OGGETTO: COMPARTO ART. 18 CoS2 "ROMEA – ANIC – AGRARIA".

PIANO URBANISTICO ATTUATIVO (PUA) 1° STRALCIO AGRARIA.

**INDIZIONE DI CONFERENZA DI SERVIZI ISTRUTTORIA EX ART. 14, c .1, LEGGE N.
241/1990.**

Ufficio Pianificazione Mobilità

Tav. 6e1 Viabilità

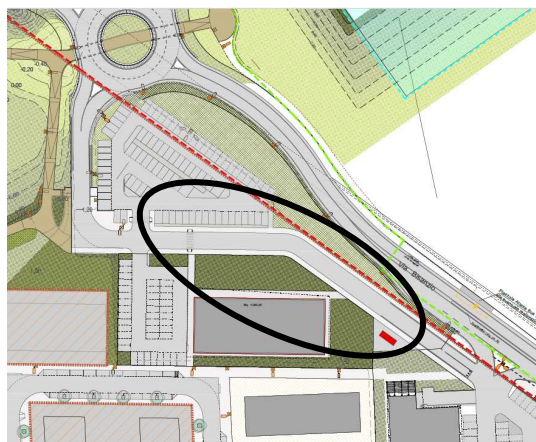
3. Si prevedano spazi di sosta anche per biciclette, ciclomotori e motocicli;
4. Si sottolinea la mancanza di coerenza nei contenuti delle tavole aggiornate (cartella 25/03/2021) in merito al trattamento dell'area compresa tra il parcheggio con accesso dalla nuova rotatoria intermedia su via Bisanzio e l'area di sosta della zona commerciale:

Ritenendo, per coerenza con la tavola 6c "aree pubbliche e private", la versione della tav. 6e1 corretta, si richiede la correzione della Tav. 6f2 citata oltre all'inserimento delle informazioni illustrate nel parere. Si condivide la scelta di trattare l'area come verde pubblico.
